Zeitschrift: Schweizerische Bauzeitung
Herausgeber: Verlags-AG der akademischen technischen Vereine
Band: 65 (1947)
Heft: 42

Wettbewerb für Bauten der EMPA in Schlieren-Zürich (Wettbewerb B) DK 06.063 : 727.3

1. Preis, Entwurf von
Arch. W. FORRER

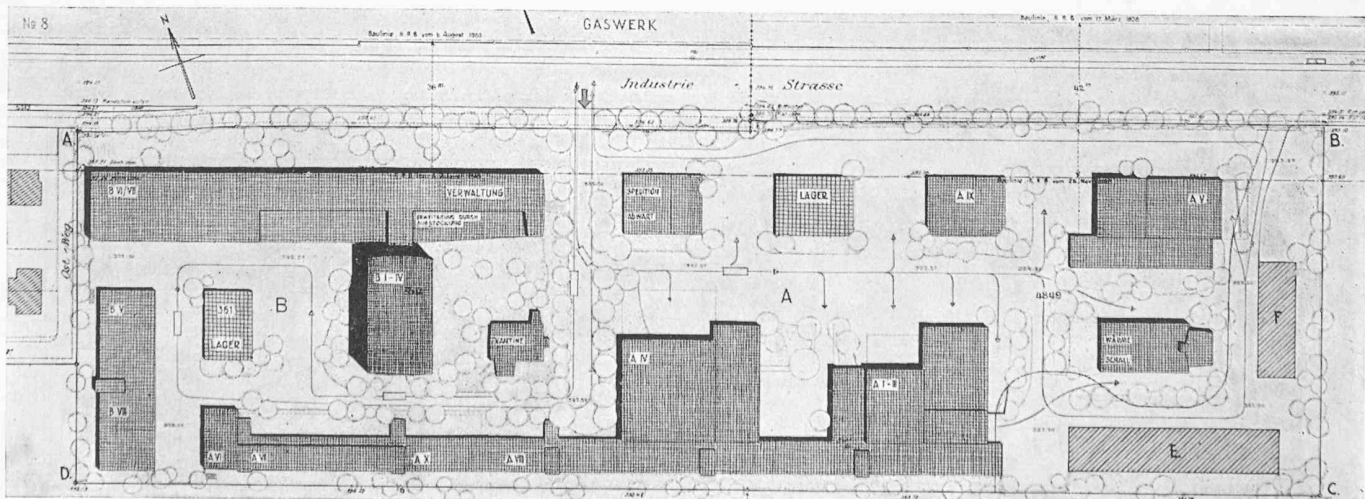
Entwurf Nr. 8 [Verfasser W. Forrer]. Umbauter Raum 101 201 m³.

Vorteile: Vorzügliche Gesamtdisposition. Gute Zufahrts-
möglichkeiten zu den einzelnen Bauten. Versuch einer park-

artigen Gestaltung. Zentrale Lage des Verwaltungstraktes und Kantine. Anordnung der Abteilung B I bis IV in einem Hochbau zweckmässig. Bureaux der Abteilung A in Südlage in guter Verbindung mit den Werkstätten. In gegenseitiger Beziehung stehende Abteilungen gut untereinander verbunden. Architektur ansprechend. Erweiterungsmöglichkeiten.

Nachteile: Bauabstand an der Südgrenze mit 4 bis 5 m zu knapp. Verwaltungsbureaux teilweise nach Norden. Zufahrt zu Abteilung B V bis VIII weniger übersichtlich als zu Abteilung A. Baumbepflanzung der Werkplätze nicht praktisch. Kantinenküche im Untergeschoss unzweckmässig. Etwas grosser Baukubus.

2. Preis (4400 Fr.) Entwurf Nr. 4

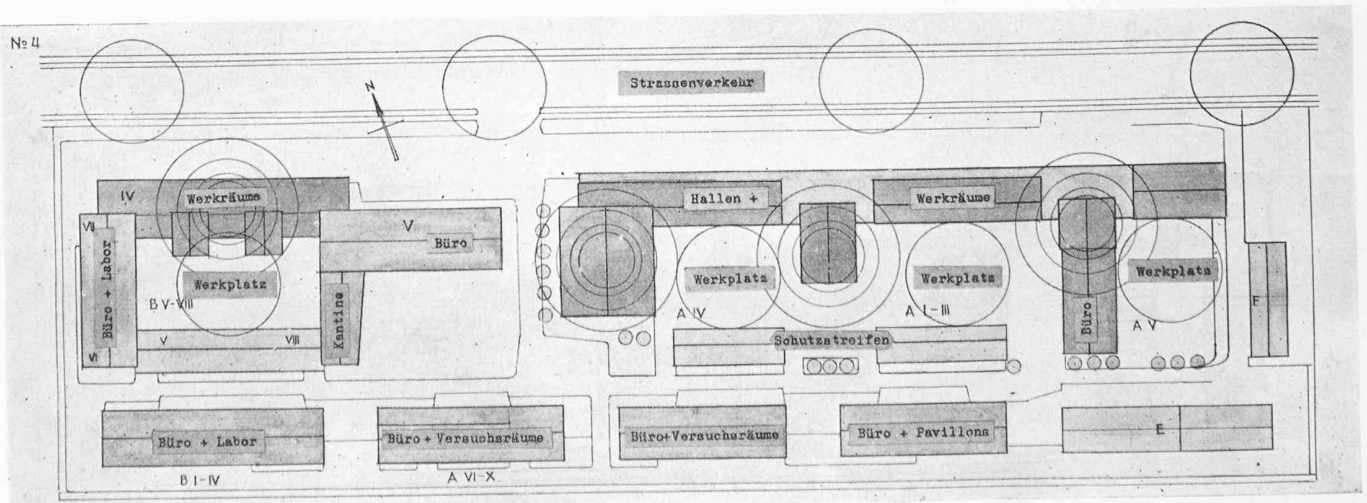
Entwurf Nr. 4 [Verfasser H. Rüfenacht, B. Matti, A. Doebeli]. Umbauter Raum 90044 m³.

Vorteile: Zweckmässige Lage des zentralen Einganges mit Verwaltung. Gut proportionierte Werkplätze und gut situierter Schmuckhof in Verbindung mit der Kantine. Klare Trennung der Abteilungen A und B. Verkehrswege zweckmässig. Einfache Erweiterungsmöglichkeiten. Gut gestaltete Baukörper. Annehmbarer Kubikinhalt.

Nachteile: Kantine im Obergeschoss. Architektonische Gestaltung trocken. Zu enge Stellung der Baukörper der Abteilung B hat schlechte Beleuchtung verschiedener Räume zur Folge. Etwa 20 Räume zu knapp.

3. Preis (3600 Fr.) Entwurf Nr. 12

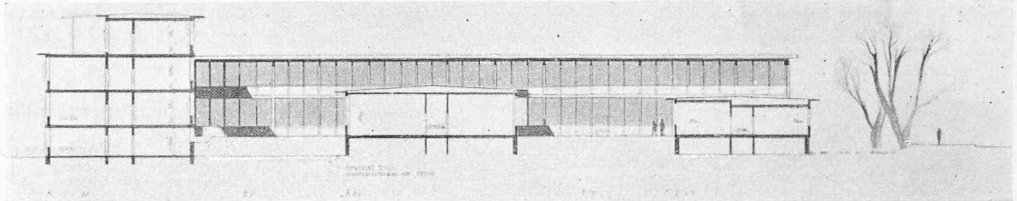
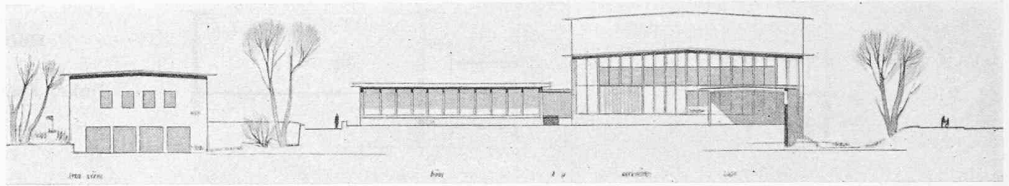
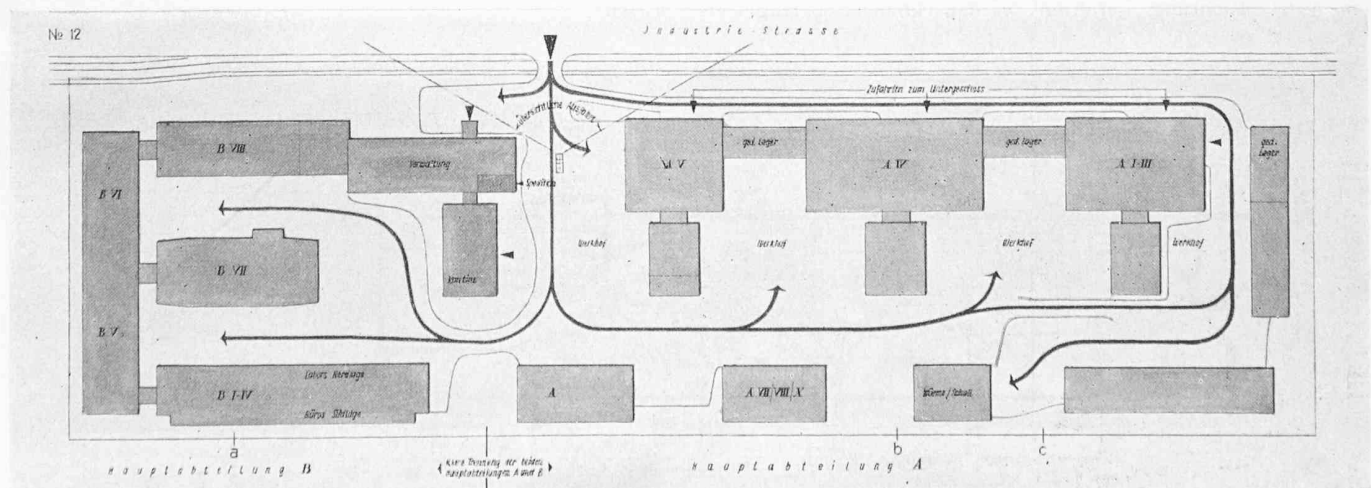
Entwurf Nr. 12 [Verfasser K. Flatz, K. Pfister, D. Feth]. Umbauter Raum 88374 m³.

Vorteile: Gute Gesamtdisposition. Uebersichtlicher Eingang mit entsprechenden Zufahrtmöglichkeiten. Zentrale Lage der Verwaltung, Spedition und Kantine. Klare Trennung zwischen den Abteilungen A und B. Annehmbarer Kubikinhalte.

Nachteile: Schlecht abgewogene Gruppierung der Baukörper an der Industriestrasse. Etwa 30 Räume zu knapp bemessen. Erweiterungen der Werkhallen zu Lasten der im Programm verlangten Lagerräume.

4. Preis (3400 Fr.) Entwurf Nr. 20

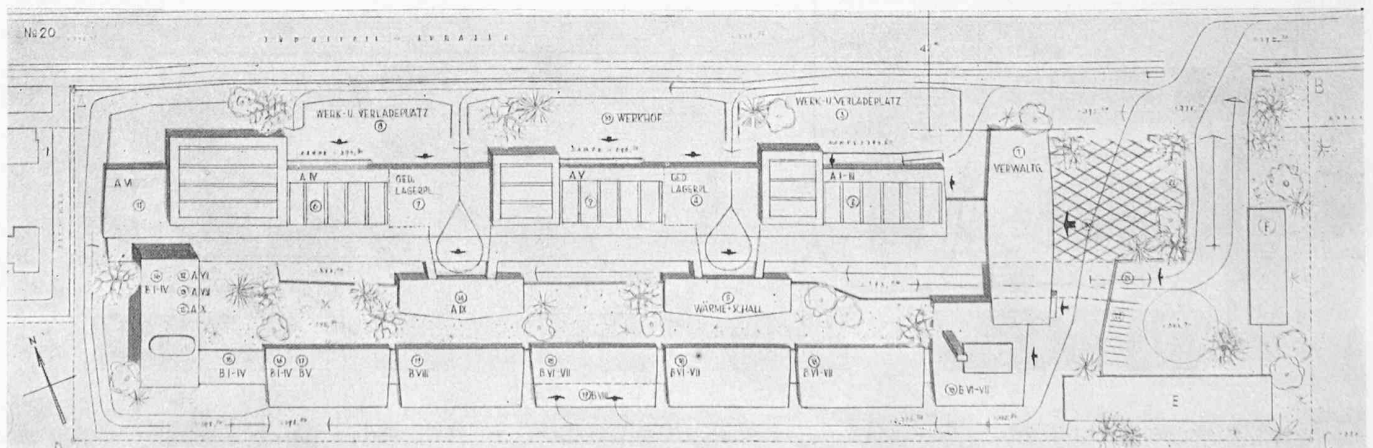
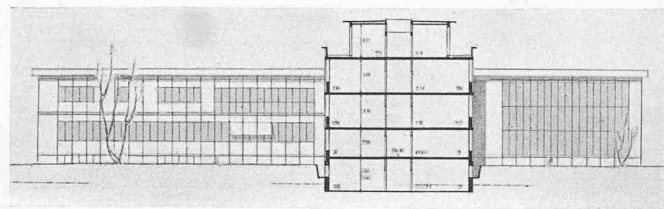
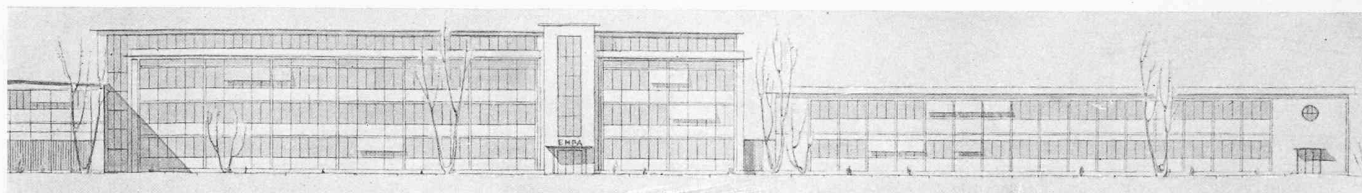
Entwurf Nr. 20 [Verfasser H. Weideli & Sohn, A. Muggler]. Umbauter Raum 105206 m³.

Vorteile: Geschlossene Gruppierung mit einem Innenhof. Verbindungswege von den Abteilungen zu der Verwaltung durchwegs gedeckt. Verbindung von Bureau- und Werkräumen. Gute Gliederung der Baukörper, ansprechende Architektur.

Nachteile: Verwaltung abgelegen und zu weit vom Laborgebäude entfernt. Tiefliegende Einfahrt nicht durchgehend. Die zwei Pavillons im Hof wirken verengend und störend. Erweiterung dieser Pavillons durch Aufstockung unannehmbar. Erweiterungsmöglichkeiten der Halle 90. Hoher Baukubus.
